# 検定証明書の主な指摘事項

# 平均図の不適切事例(1)

# 基準点測量方式の不適切事例

# 観測手簿の指摘事項（1）

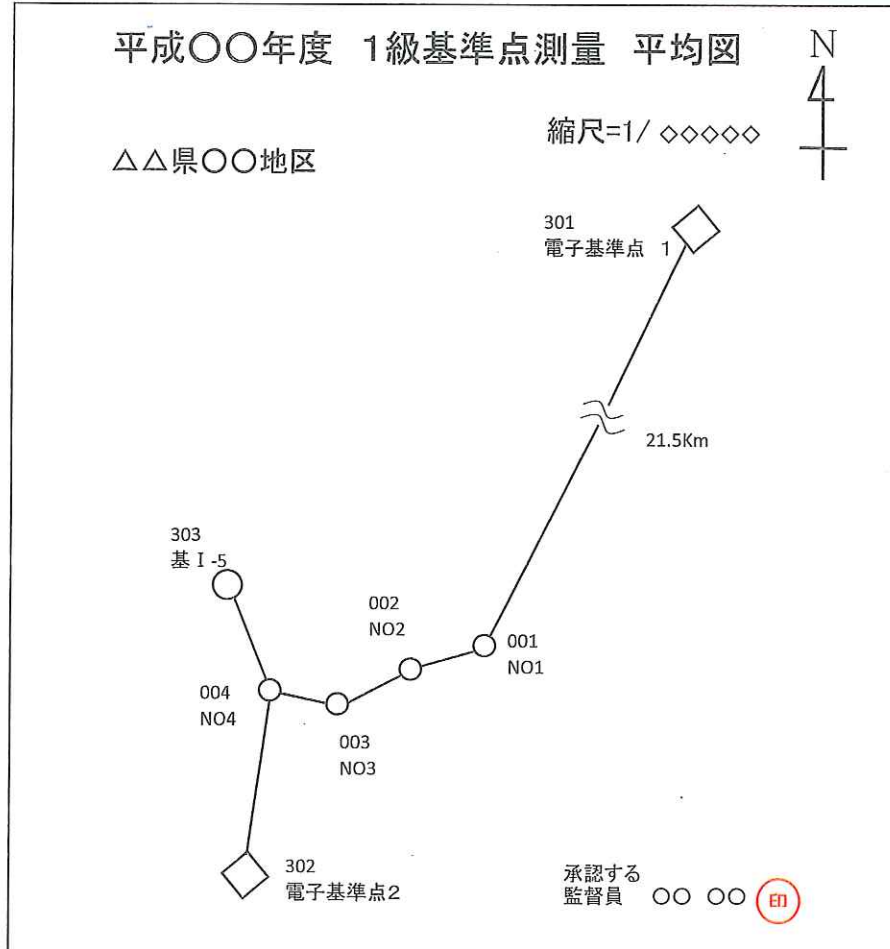
## 路線長の不適切

(上記平均図の新点間の距離は、規定を満たしているものとする。)

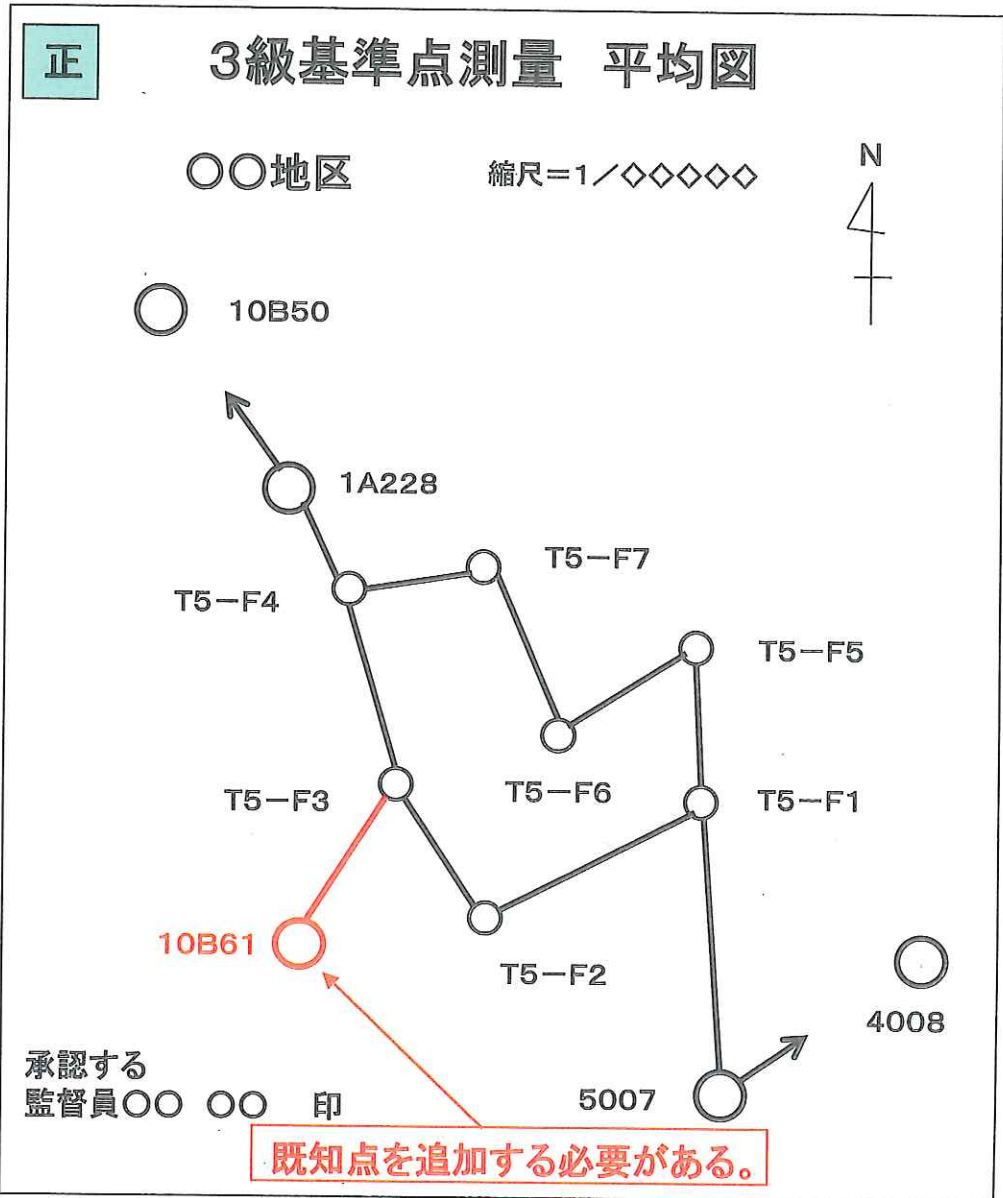
左図は、既知点3点を使用した結合多角方式による1級基準点測量の平均図である。  
準則での選点条件は左下欄に示すとおりである。図-1は、当該平均図の路線長が規定に適合していないことを示している。

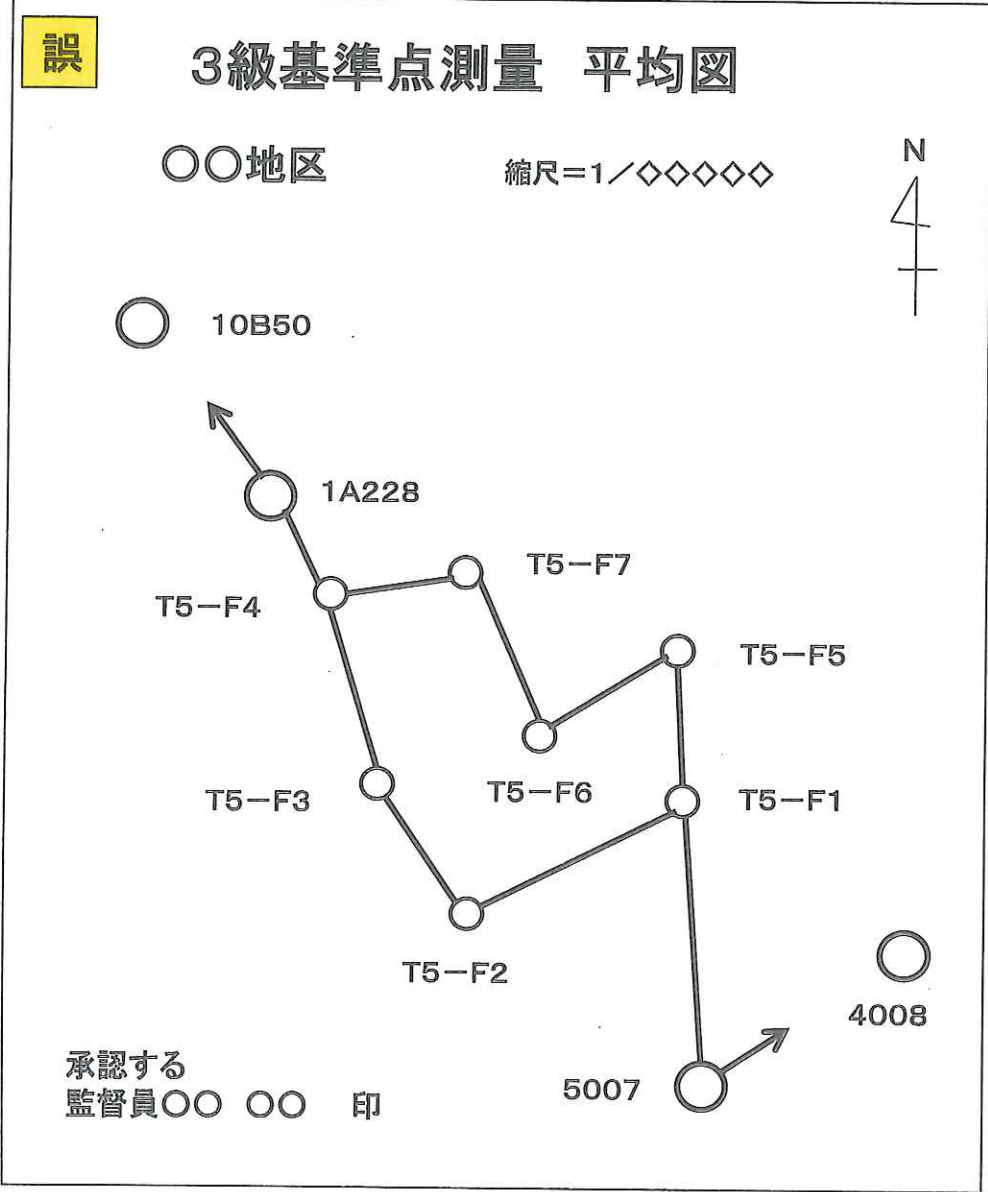
図-2は、路線長を規定に適合させるため、既知点「基 I-5」に代えて近隣の電子基準点に変更したものである(既知点を全て電子基準点のみによりすることにより、路線長の制限がなくなる)。
